RELATÓRIO TÉCNICO / DIAGNÓSTICO

ESCOLA: EEEFM RUBENS RANGEL	DATA DA VISITA: 24/01/2024
MUNICÍPIO: COLATINA	ARQUIVO: COL08-RT-240124

3. ANÁLISE ARQUITETÔNICA DA EDIFICAÇÃO EXISTENTE COM PROJETO DE INCÊNDIO
APROVADO DE PREVENÇÃO E COMBATE À INCÊNDIO

Foto 01 – Instalação de parede divisória de PVC no laboratório de informática

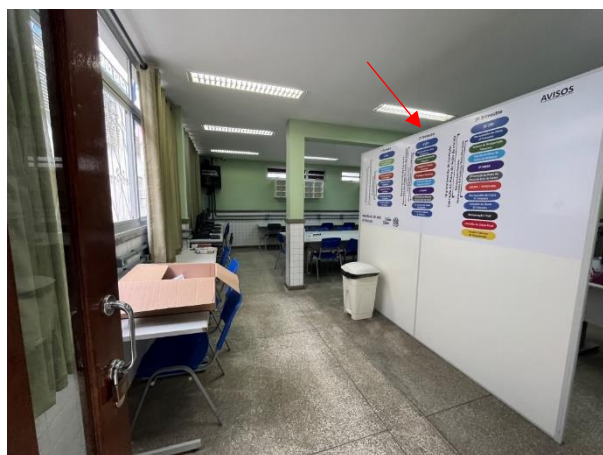
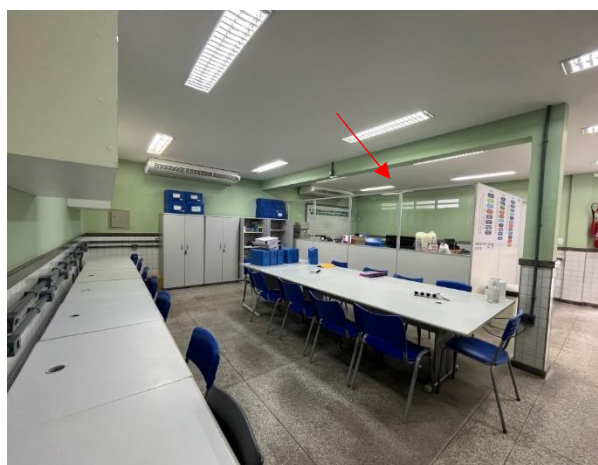
Conforme visita realizada pela Equipe, foi possível observar que possui diferença no projeto aprovado no que concerne ao laboratório de informática, que foi adaptado com divisórias de PVC para atender as salas de planejamentos.

Foto 09 - Vista interna do HP03

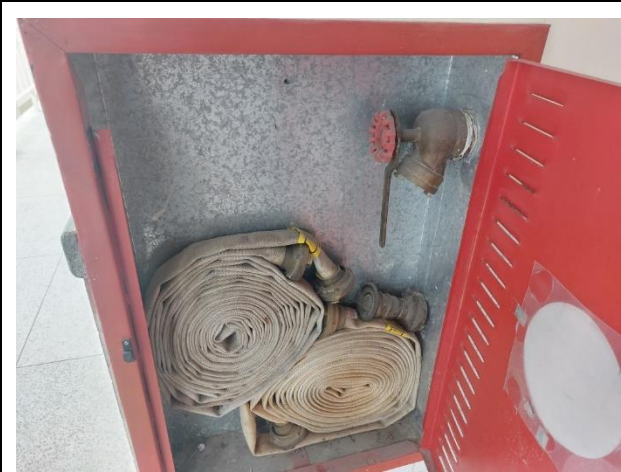
- b) HP01:** não contém o vidro da porta do hidrante;
- c) HP02:** em conformidade;
- d) HP03:** em conformidade;
- e) HP04:** não contém o esguicho;
- f) HP05:** não contém o vidro da porta do hidrante;

- Adequação dos hidrantes de parede conforme listado no item 4.1 (letra “b” até letra “f”)
- Adequação do hidrante de recalque conforme informações no item 4.1 (letra “g”);
- Instalação de estrado metálico na casa de gás, conforme orientações no item 4.2;
- Instalação de placas de sinalização conforme projeto aprovado;
- Adequação das luminárias de emergência conforme informações no item 4.5;
- Emissão Laudo de Continuidade Elétrica do SPDA, conforme exigido pelo corpo de bombeiro e a NBR 5419:2015, Correção de não conformidades apontadas na vistoria para confecção do mesmo e emissão de ART (Anotação de Responsabilidade Técnica) do SPDA;

Foto 29 – Extintor fora do local

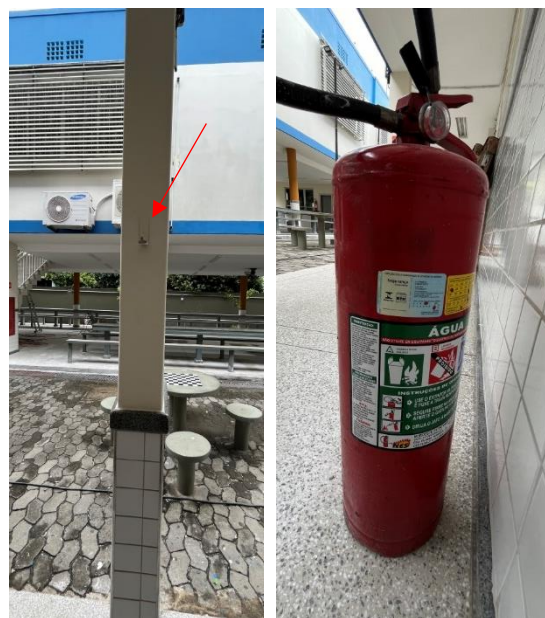
- a) Extintores fora do local, devido pintura de algumas paredes;
- b) Ausência de extintores na quadra;

Foto 42 – Placa de sinalização existente

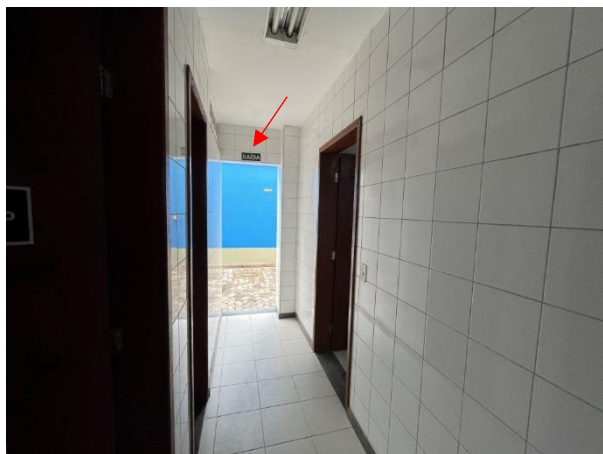
Possui Sistema Sinalização de Emergência conforme Projeto Técnico, porém não está conforme projeto aprovado. Como a escola estava passando por manutenção, não foi possível afirmar se seriam instaladas.
